**COMUNE DI GENOVA**

**DETERMINAZIONE DIRIGENZIALE**

**OGGETTO:** PNRR M.5-C.2 - I2.2 – PIANO URBANO INTEGRATO. RIQUALIFICAZIONE DELL'IMMOBILE PALAZZO GRIMALDI DETTO LA FORTEZZA – VIA PALAZZO DELLA FORTEZZA 14: COMPLETAMENTO DELL'INTERVENTO DI RECUPERO PER LA REALIZZAZIONE DI UNO SPAZIO POLIFUNZIONALE. APPROVAZIONE DEL PROGETTO DEFINITIVO/ESECUTIVO. CUP B32F22000130006 - CIG 9681554F17 - MOGE 20984.

## RAPPORTO DI CONTROLLO

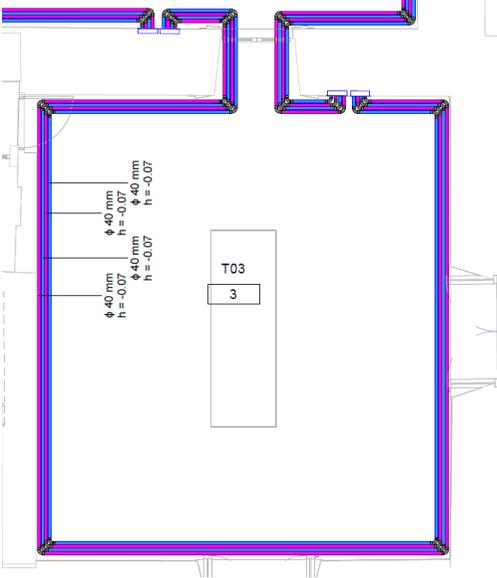
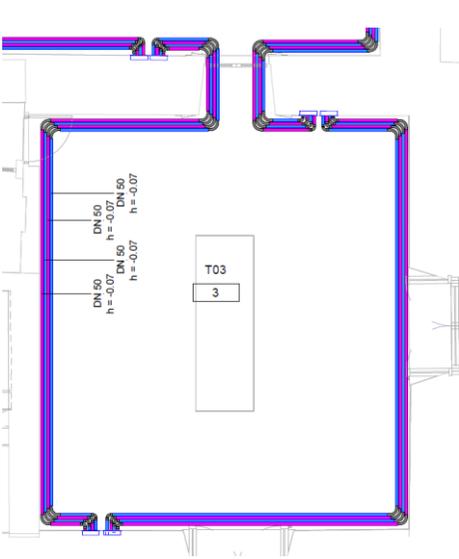
MI03.5.	A.2, A.6, E.1	[NC] Completezza della Progettazione D.lgs 50/2016 e DPR 207/2010 per le parti ancora in vigore (art. 35) Al punto “4.7.1 Identificazione dei luoghi MA.R.C.I.” vengono descritti i luoghi a maggior rischio in caso di incendio ed in particolare quelli di tipo 02, 03, 04 (ex A, B, C); di seguito vengono elencate le prescrizioni normative in merito. Non risulta presente l'esplicita classificazione dei locali della struttura in oggetto (es. luogo di tipo 02) con riferimento alla classificazione di prevenzione incendi.	Nel caso specifico, trattasi di attività elencata nel DPR 151/2011 (attività 72.1.C), che però specifica valutazione del rischio porta a non definire di rischio medio, ma basso per un serie fattori, quali: - Assenza di strutture portanti di tipo combustibile; - Carico di incendio specifico di progetto molto basso; - Assenza di depositi di materiale infiammabile e/o combustibile; - assenza di apparecchiature e/o lavorazioni in grado di sviluppare fiamme libere - Elevata capacità di deflusso, con vie di esodo sovradimensionate; - Presenza di sistemi di rilevazione e allarme	Il trattamento fornito chiarisce l'impostazione progettuale adottata, che tuttavia non risulta presente nel documento aggiornato, dove viceversa permale il paragrafo “4.7.1 Identificazione dei luoghi MA.R.C.I.” Il rilievo <b>permane</b> .  <b>Ulteriore valutazione del 05.04.2024</b> Il trattamento fornito unitamente all'aggiornamento documentale rev02 del 18.03.2024 chiarisce e va a risolvere quanto segnalato. Il rilievo è <b>superato</b> .	<b>A</b>  <b>C</b>

<p>incendio di tipo automatici;</p> <ul style="list-style-type: none"> <li>- Elevato livello di gestione delle emergenze. Pertanto l'attività non viene definita a maggior rischio in caso di incendio</li> </ul> <p><b>Ulteriore trattamento del 21/03/2024:</b> Si è provveduto ad aggiornare il contenuto del paragrafo “4.7.1 Identificazione dei luoghi MA.R.C.I.”</p>		
MI03.6.	A.6, E.1	<p><i>[OS] Completezza della Progettazione D.lgs 50/2016 e DPR 207/2010 per le parti ancora in vigore (art. 35)</i> Al punto 4.3.4 Livelli di Illuminamento viene indicato che “L’Indice di Resa Cromatica (CRI) per gli ambienti interni sarà &gt; di 90”. Da chiarire da dove deriva tale specifica, considerando che i CAM vigenti non richiedono tale prestazione.</p>	<p>Si tratta di un errore di definizione: l’indice di resa cromatica sarà pari a <math>90 &gt; 80</math> come stabilito dalla normativa di riferimento per la tipologia di ambienti presenti in progetto Pertanto risulteranno sempre rispettati o superati i valori minimi previsti dalla norma UNI EN 12464-1</p> <p><b>Ulteriore trattamento del 21/03/2024:</b> Si è provveduto ad aggiornare l’indice di resa cromatica relativo ai valori minimi previsti dalla norma UNI EN 12464-1.</p>	<p>Il trattamento fornito non chiarisce il rilievo segnalato, ovvero da dove deriva la specifica di “L’Indice di Resa Cromatica (CRI) per gli ambienti interni sarà &gt; di 90”. considerando che i CAM vigenti 2022 non richiedono tale prestazione. Il rilievo <b>permane</b>.</p> <p><b>Ulteriore valutazione del 05.04.2024</b> Il trattamento fornito unitamente all’aggiornamento documentale rev02 del 18.03.2024 chiarisce e va a risolvere quanto segnalato. Il rilievo è <b>superato</b>.</p>	<p><b>A</b> <b>C</b></p>

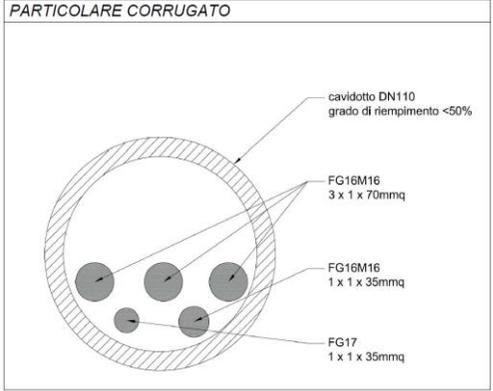
MI03.7.	A.6, E.1	<p><i>[NC] Completezza della Progettazione D.lgs 50/2016 e DPR 207/2010 per le parti ancora in vigore (art. 35)</i> Al punto 4.3.5 Impianti di Illuminazione di Emergenza e Sicurezza viene indicato “un livello d’illuminazione di 5 lux, con un minimo di 2 lux in tutti gli ambienti per i quali abbia accesso il pubblico e di 5 lux in corrispondenza delle uscite di sicurezza”. Non risulta presente il riferimento alla normativa di prevenzione incendi e/o normativa CEI.</p>	<p>La normativa di riferimento è il D.M. 18.10.2019 “Modifiche all’Allegato 1 al decreto del Ministro dell’interno 3 agosto 2015, recante Approvazione di norme tecniche di prevenzione incendi, ai sensi dell’articolo 15 del decreto legislativo 8 marzo 2006, n. 139”, al D.M. 14.02.2020 “Aggiornamento della Sezione V dell’allegato 1 al decreto 3 agosto 2015 concernente l’approvazione di norme tecniche di prevenzione incendi”, al D.M. 14.10.2021 “Approvazione di norme tecniche di</p>	<p>Il trattamento fornito chiarisce l'impostazione progettuale adottata, che tuttavia non risulta presente nel documento aggiornato, dove viceversa non sono stati aggiunti i riferimenti normativi, citati dal progettista. Il rilievo <b>permane</b>.</p> <p><b>Ulteriore valutazione del 05.04.2024</b> Il trattamento fornito unitamente</p>	<p><b>C</b></p>

<p>prevenzione incendi per gli edifici sottoposti a tutela ai sensi del decreto legislativo 22 gennaio 2004, n. 42, aperti al pubblico, contenenti una o piu' attivita' ricomprese nell'allegato I al decreto del Presidente della Repubblica 1 agosto 2011, n. 151, ivi individuate con il numero 72, ad esclusione di musei gallerie, esposizioni, mostre, biblioteche e archivi, ai sensi dell'articolo 15 del decreto legislativo 8 marzo 2006, n. 139".</p> <p><b>Ulteriore trattamento del 21/03/2024:</b> Si è provveduto ad inserire al punto 4.3.5 la normativa di riferimento.</p>	<p>all'aggiornamento documentale rev02 del 18.03.2024 chiarisce e va a risolvere quanto segnalato. Il rilievo è <b>superato</b>.</p>	
MI03.8.	A.6	<p><i>[NC] Completezza della Progettazione D.lgs 50/2016 e DPR 207/2010 per le parti ancora in vigore (art. 35)</i> Al punto 4.2.2 Sistema di distribuzione viene indicato che L'impianto parte dal quadro consegna energia a valle del contatore ENEL. Nel proseguo viene citato il sistema TN-S, ma il sistema di distribuzione a valle del contatore dell'ente elettro fornitore è TT.</p>	<p>L'elaborato verrà aggiornato riportando le informazioni e caratteristiche del sistema TT.</p>	<p>Il trattamento fornito unitamente all'aggiornamento documentale rev01 del 02.02.2024 chiarisce e va a risolvere quanto segnalato. Il rilievo è <b>superato</b>.</p>	<b>C</b>
